Keuringsverslag van een elektrische laagspanning- en zeer lage spanningsinstallatie

NIET CONFORM

Straatnaam: Basiliëkstraat
Huisnummer: 95
Busnummer:
Postcode: 1500
Gemeente: Halle
Land: België

Controlebezoek van een niet huishoudelijke installatie volgens (KB 08/09/2019) - AREI Boek 1- 9.1.1, 6.5. en 4.2.4.4.

Afbeelding schakel- en verdeelbord:

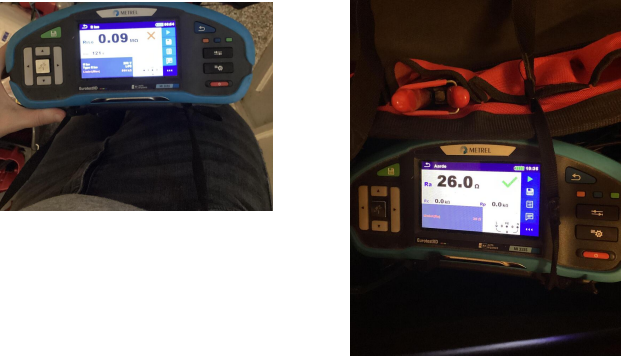
- I5.05 De deur en/of afschermplaat van het schakelbord dient (terug)geplaatst worden. Aanraking van onder spanning staande delen mogelijk. (Boek 1 Afdeling 5.1.4. en 5.3.5.1.A. en 4.2.2.3.)

- I5.07 Verdeelbord dient vervangen te worden, de beschermingsgraad tegen rechstreekse aanraking is onvoldoende. (Boek 1 Onderafdeling 4.2.2.3.)
- I5.09 De genaakbare, naakte onder spanning staande delen zijn onvoldoende afgeschermd. (Boek 1 Afdeling 5.1.4. en 4.2.2.3.)
